東海再処理施設の安全対策に係る廃止措置計画認可変更申請対応について

令和2年7月21日
再処理廃止措置技術開発センター

前回会合における議論のまとめに対する回答

○第 45 回東海再処理施設安全監視チーム会合における以下の議論のまとめに関して回答する。

図 1 屋上設置機器・配管が竜巻により損傷した場合の段階的復旧の考え方

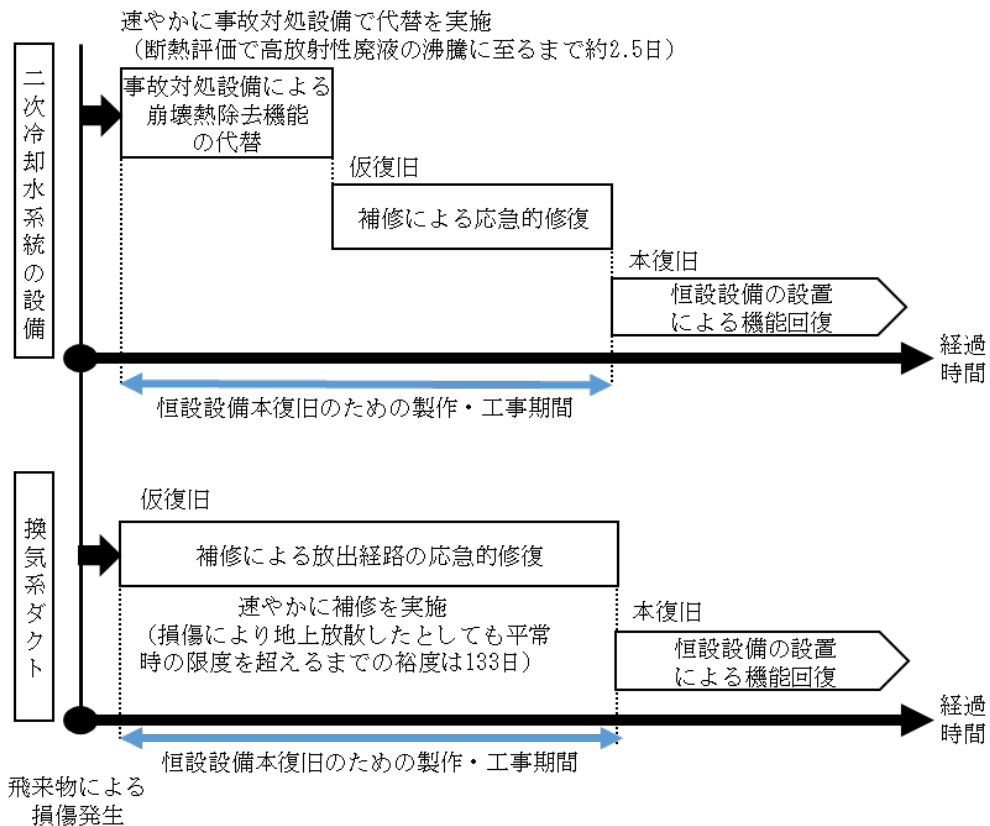
〈7/16 監視チームにおける議論のまとめ〉
3. 外部事象対策について
① 竜巻対策について
○ 飛来物による損傷時の代替策の方針

竜巻による飛来物によって屋上に設置されている設備、配管等が損傷 した際の復旧方法の考え方について

以上の段階的な復旧の考え方を図 1 に示す。なお、事故対処設備による代替策の有効性については他の事象に対する事故対処の有効性評価と合わせて令和 3 年 1 月までに示す。

図 1-1 TVF 開発棟 飲料水配管系統図 (概略)

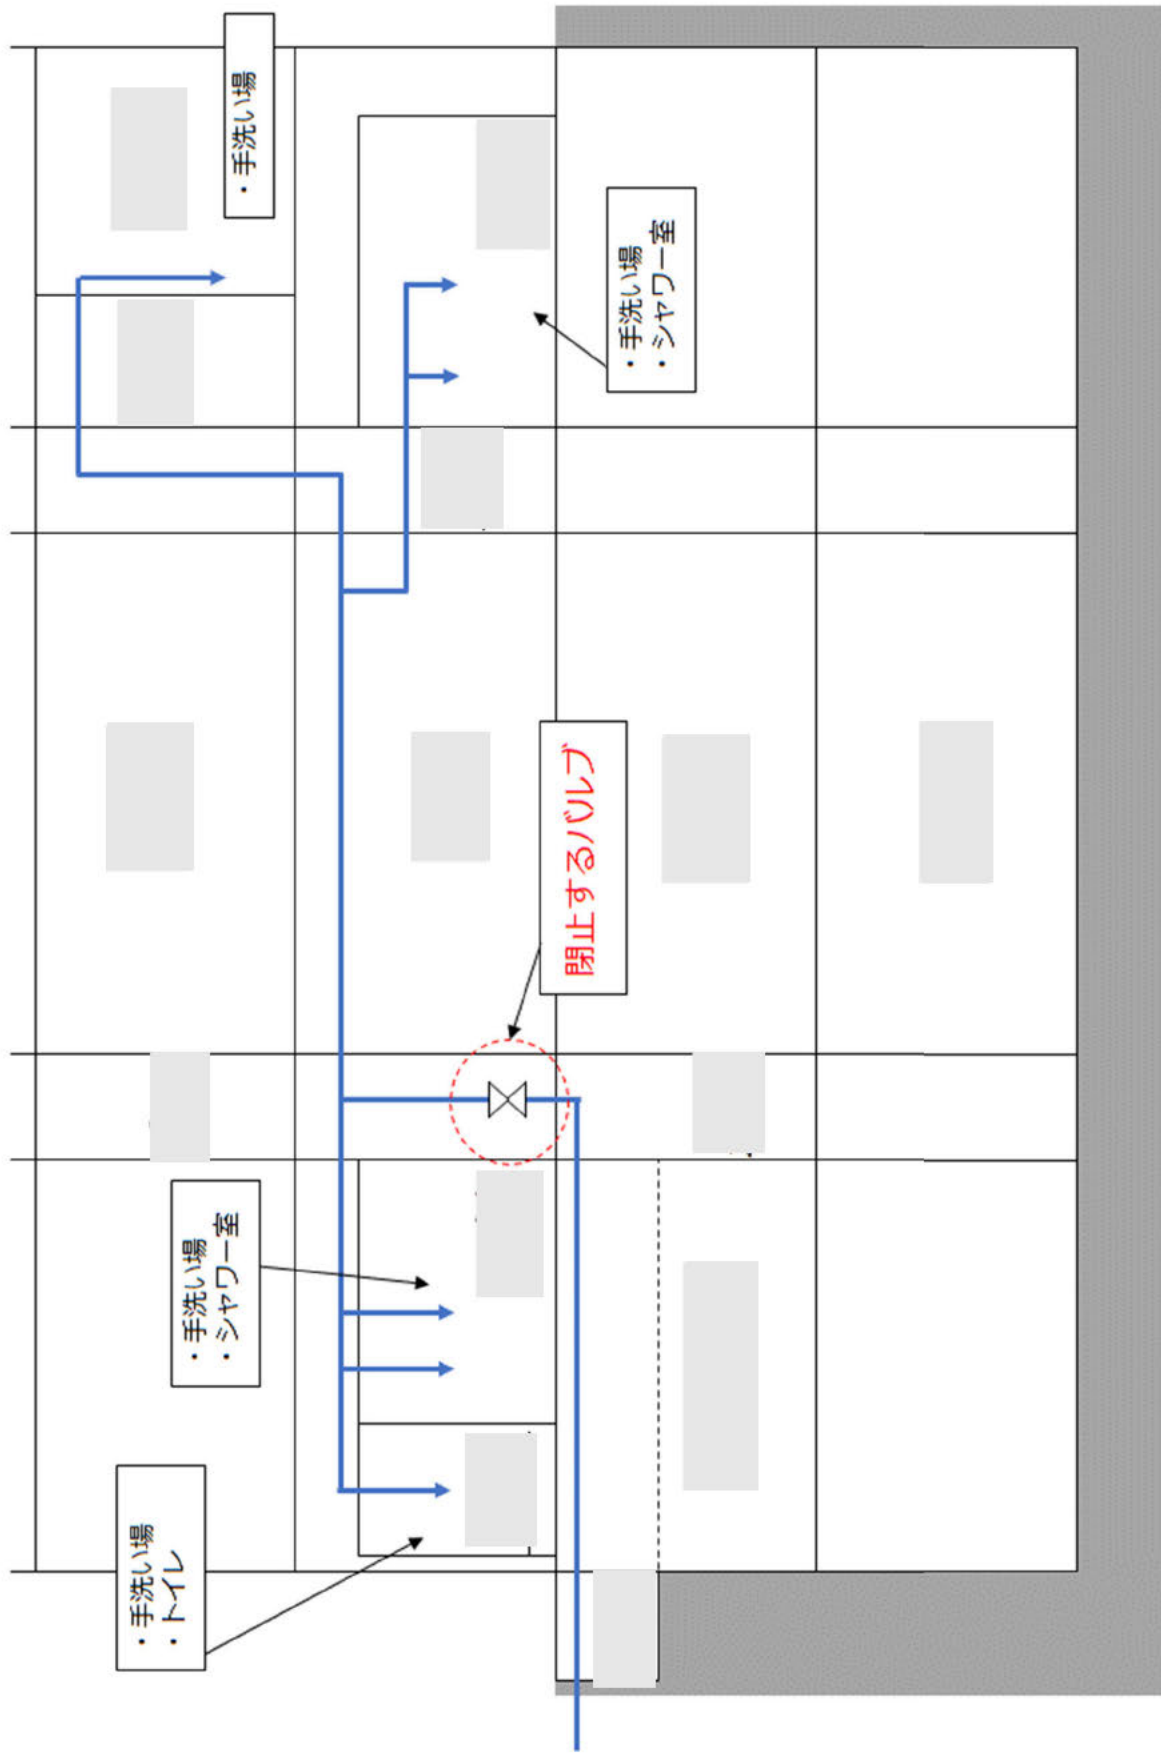
ガラス固化技術開発施設（TVF）ガラス固化技術開発棟（以下、「TVF 開発棟」という）では、津波による損傷防止として TVF 開発棟建家貫通部からの津波による浸水の可能性について調査を実施した。その中で、津波等により T20 トレンチが浸水し、内部に敷設された配管が損傷した場合、配管内部に水が流入する可能性が考えられたことから、当該配管についてバルブ等の設置状況を調査した。その結果、図 1-1 に示す T20 トレンチ内に敷設されている飲料水配管の元バルブは常時開であることから、対策として津波警報発令時に建家内の当該バルブを閉め、浸水を防ぐことを検討している。

ガラス固化技術開発施設（TVF）ガラス固化技術開発棟と T20 トレンチの接続箇所の建家外壁を貫通している飲料水配管からの浸水防止に係るバルブ操作についてはマニュアルを定め運用する。

図 6-4 サポートの追加位置及びサポート追加後の評価結果

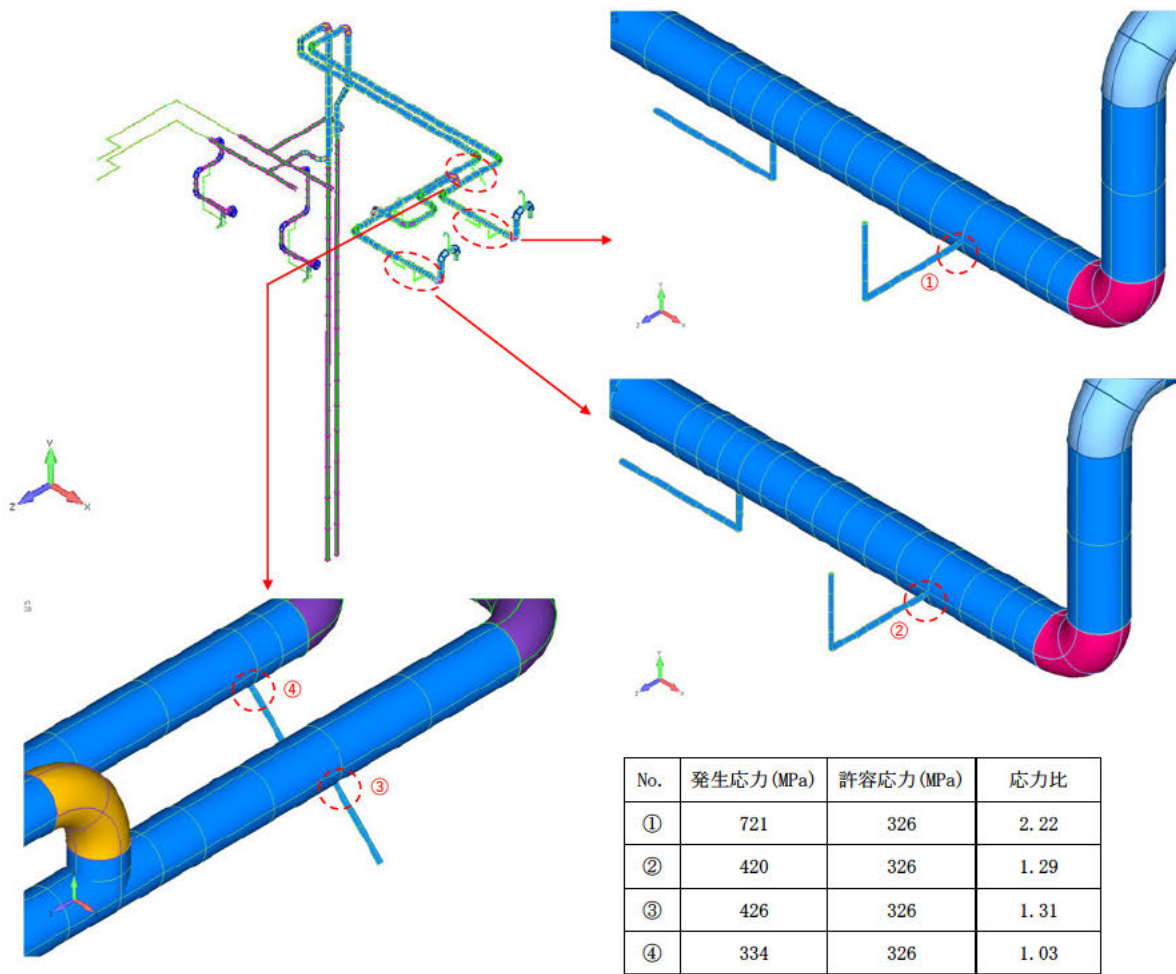
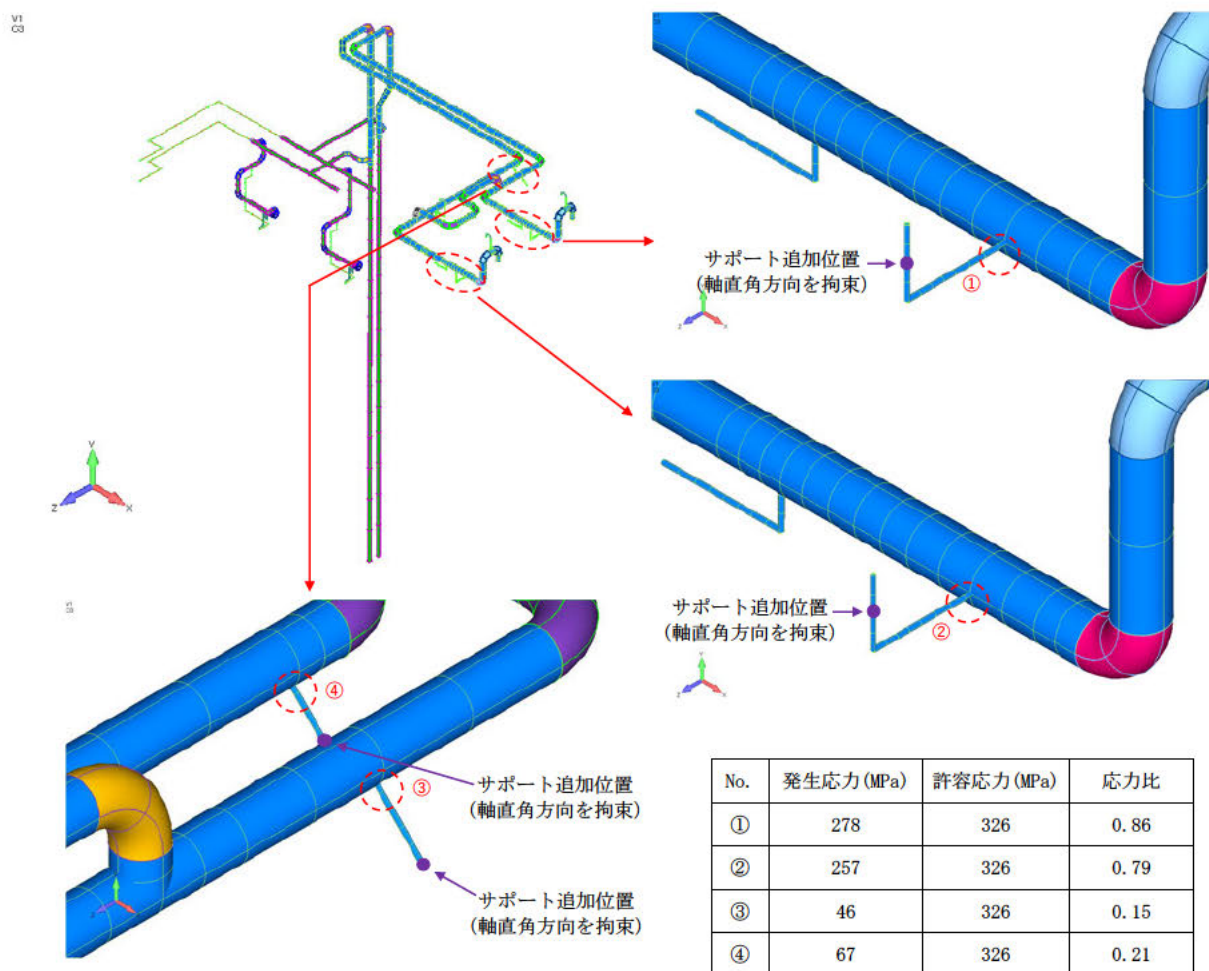
図 6-3 応力比が 1.0 を超える箇所

応力比が 1.0 を超えた箇所について，補強工事によりサポートを追加する。サポートの追加位置及びサポート追加後の評価結果を図 6-4 に示す。
